GUTACHTERLICHE STELLUNGNAHME IM PRIVATAUFTRAG

Abgleich des genehmigten Bau-Solls mit dem Stand der Technik - der Treppenraumbtüren eines Bürokomplexes

BERICHT: 81

THEMA: Übersicht aller 176 brandschutzrelevanten Türen, Feststellung der Istzustände der 65 Treppenhaustüren, Bewertung derer brandschutztechnischen Eignung

Genehmigte Bestandspläne 1987, 1989

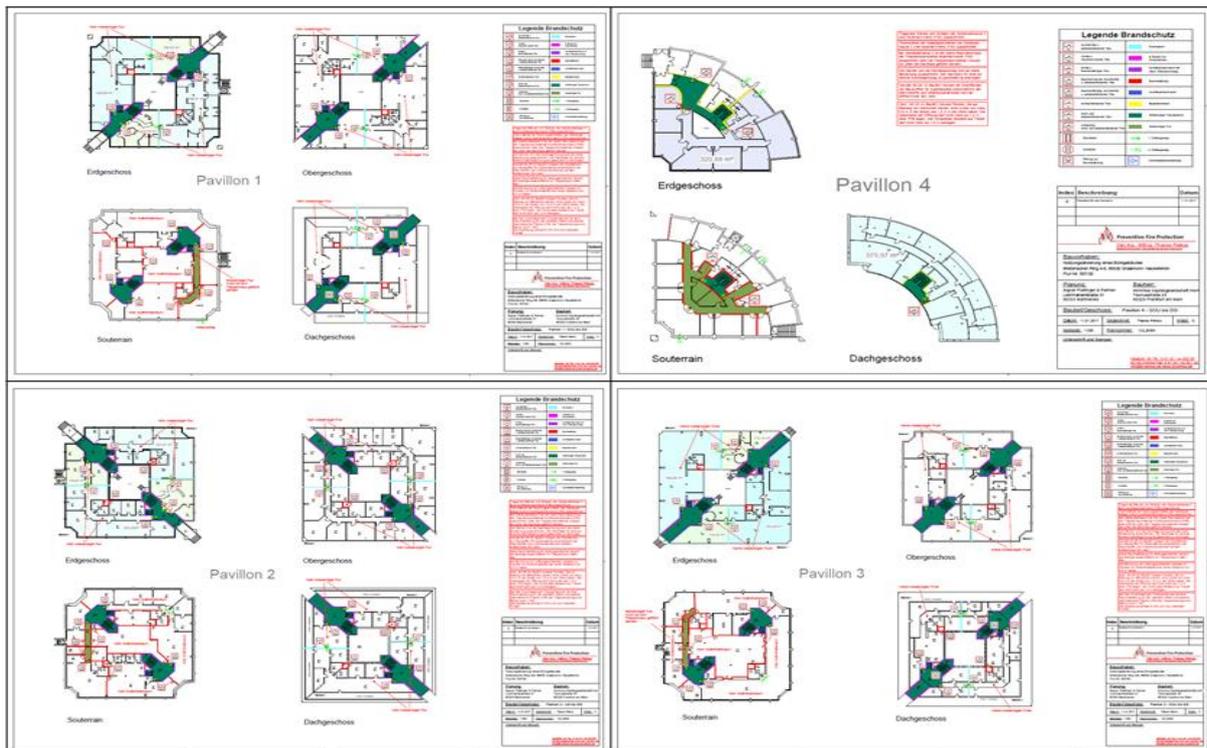
Es wurden die ursprünglich genehmigten Grundrisspläne 1987 / 1989 eingesehen, gescannt und dem Auftraggeber per PDF mit Mail vom 10.04.2018 zur Verfügung gestellt. Ein Abgleich des Istzustandes mit den Bestandsplänen hat bereits stattgefunden. Zu klären wären der mögliche Bestandserhalt - versus der Erfordernisse bei Nutzungsänderungen.
